Ministero della cultura

DIREZIONE GENERALE ARCHEOLOGIA, BELLE ARTI
E PAESAGGIO
SERVIZIO V

Oggetto: (ID VIP 5142) Rotello (CB) località Cantalupo, Piano della Fontana, Cornicione e Piano Palazzo
Progetto impianto eolico composto da 10 aerogeneratori per una potenza complessiva di 42 MW.
Procedura riferita all'art. 23 del Decreto legislativo 3 aprile 2006, n. 152 "Norme in materia
ambientale" e s.m.i.
Proponente: Società I.V.P.C. POWER 8 s.p.a.
Parere tecnico istruttorio della Direzione Generale Archeologia, Belle Arti e Paesaggio.

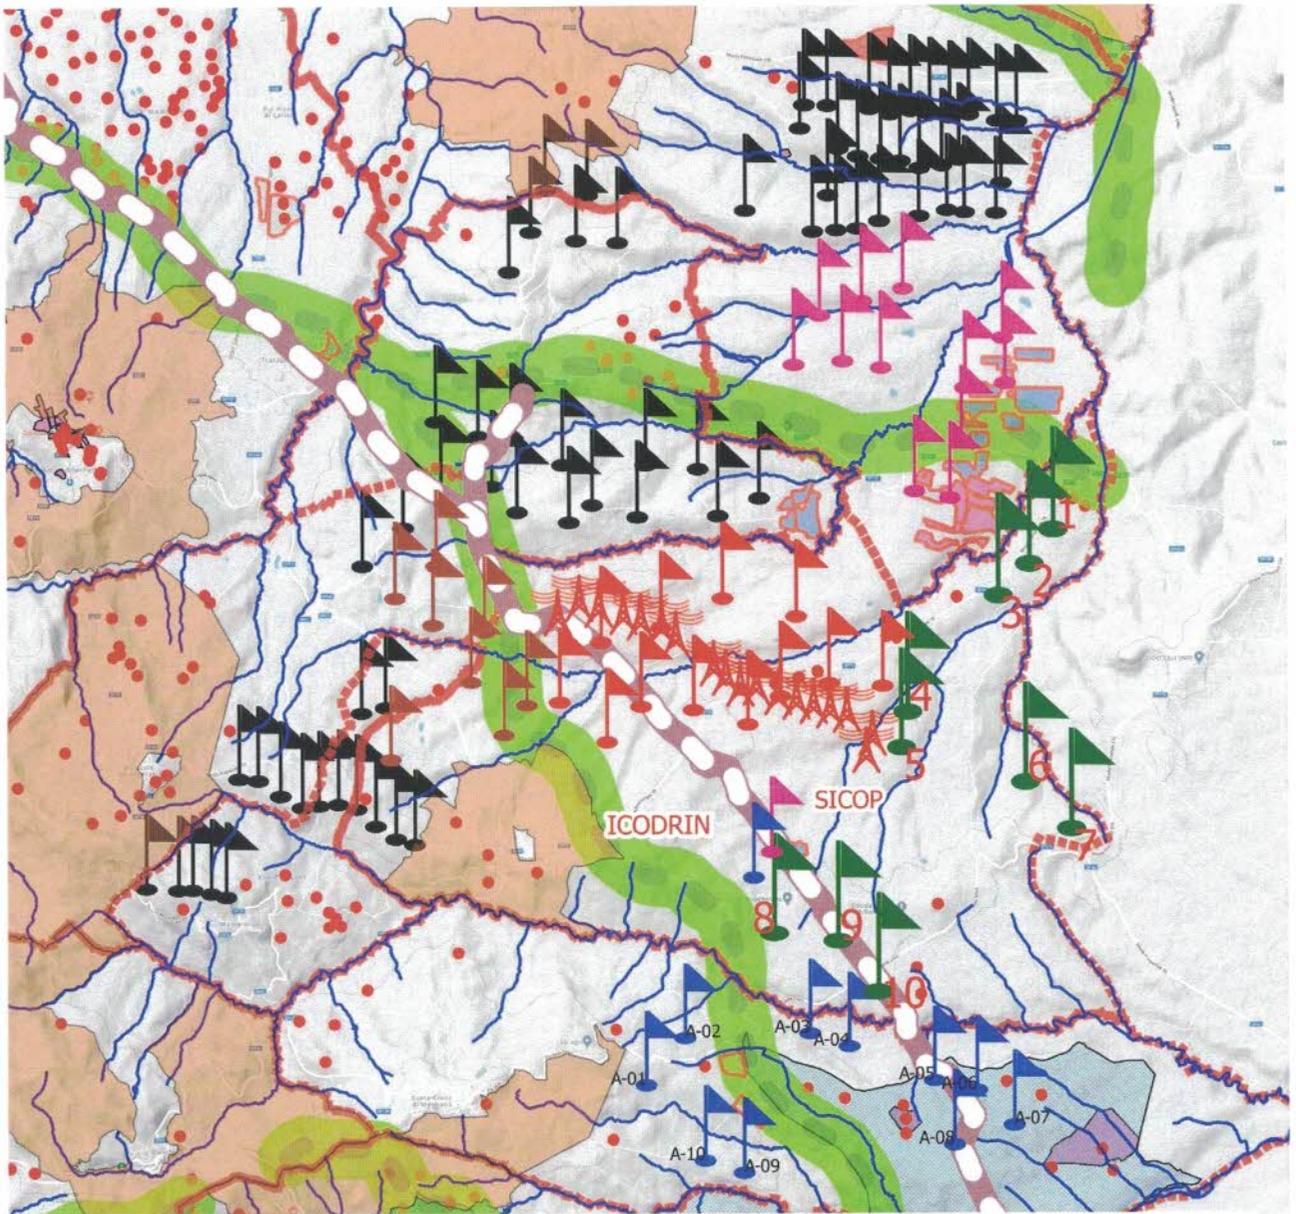
L'effetto cumulo con il suddetto impianto risulta notevole, soprattutto, se osservato lungo la SP 78, in prossimità della loc. Difesa Grande, dove sono perfettamente evidenti i segni del paesaggio storico costituiti dal sistema degli appezzamenti di terreno in forma regolare, frutto di una quotizzazione ottocentesca. In questo luogo, caratterizzato dai forti segni storici, l'impianto in questione verrebbe percepito in primo piano e sovrapposto a quello già esistente di Ururi. L'effetto cumulo sopradescritto, si evince anche dalle fotosimulazioni a falsi colori che la ditta produce. Infatti il nuovo impianto si sovrappone, in diversi cono di visuale che si aprono da pubblici belvedere, agli impianti già esistenti in un contesto tutelato paesaggisticamente. Anche le visuali dal centro urbano di S. Croce di Magliano, in posizione di altura rispetto al pianoro di Difesa Grande e Piano Palazzo, e anche se a distanza di circa 8 km, vedrebbero incrementata decisamente la densità di aerogeneratori nelle località di valle. Il centro urbano di Rotello, invece, si trova inserito in un contesto collinare a ferro di cavallo che riesce a schermare parzialmente le visuali ad est, verso Piano Cavato e Difesa Grande. Tuttavia, sia da Rotello che da Montelongo, è impossibile non traguardare il parco eolico esistente a breve distanza costituito da 17 aerogeneratori disposti su tre file quasi parallele. Soprattutto dai centri di Montelongo e Montorio, l'effetto "selva", già largamente percepito a causa degli impianti esistenti, verrebbe ulteriormente incrementato con l'inserimento dell'ulteriore nuovo impianto sullo sfondo. Inoltre tutti gli aerogeneratori sarebbero quindi visibili anche dalle strade a scorrimento veloce nelle zone di altura dei comuni di Santa Croce di Magliano e Larino.

La grande estensione del parco eolico fa da contorno ad ulteriori impianti eolici, già presenti nel basso Molise costituiti da circa 60 aerogeneratori disseminati sui territori di Rotello, Ururi, Montelongo, Montorio e S. Martino in Pensilis. La realizzazione di ulteriori 10 aerogeneratori contribuirebbe a saturare quasi tutte le visuali che si aprono sul contesto tutelato. A tal riguardo è da tener presente che nella zona sono stati presentati per la valutazione di impatto ambientale, alcuni in data posteriore alla presentazione della proposta progettuale in esame, altri 6 progetti di impianti eolici non presi in considerazione dalla ditta (Soc. Wind Energy San Martino con 12 aerogeneratori, Wind Energy Santa Croce con 10 aerogeneratori; Wind Energy Rotello con 12 aerogeneratori, Blu Stone Energy con 8 aerogeneratori, Soc. Icodrin 1 aerogeneratore, Soc. Sicop 1 aerogeneratore), tutti a breve distanza, ricadenti nei comuni di San Martino in Pensilis, Santa Croce di Magliano e lo stesso Rotello per un totale di 46 nuovi aerogeneratori di grande taglia, oltre i 10 in esame. (V. Planimetria allegata). Senza contare che l'effetto cumulo, in precedenza descritto, verrebbe incrementato dalla presenza di ulteriori aerogeneratori dislocati nel territorio confinante della provincia di Foggia.

Il nuovo progetto in esame, addirittura, con l'istallazione delle 10 torri eoliche che spiccano per altezza rispetto alle altre, in parte si sovrappone all'ambito territoriale sotteso dal progetto della ditta Wind Energy Rotello S.r.l.
